三菱電機センサレスサーボ

No.869 - 0020

ブレーキ付き仕様 6 点端子台の一部構造変更のお知らせ

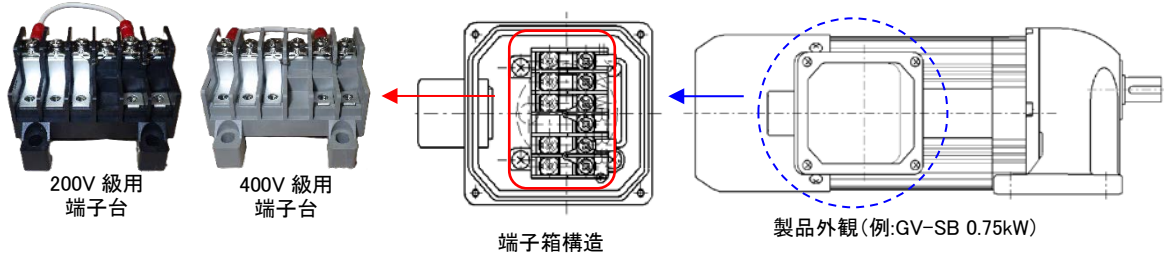
該当端子台を UL 規格仕様品に採用している端子台へ変更いたします。

そのため、下表のとおり一部寸法、表示が変更となります。

なお、取り付け互換を有しており端子サイズ、結線方法、性能に変更はありません。

項目	変更前	変更後
寸法 (変化箇所のみ)		
電圧表示	200V 級: 表示なし 400V 級: 表示あり(インク) ... 400	200V 級: 表示あり(レーザー) ... 200 400V 級: 表示あり(レーザー) ... 400
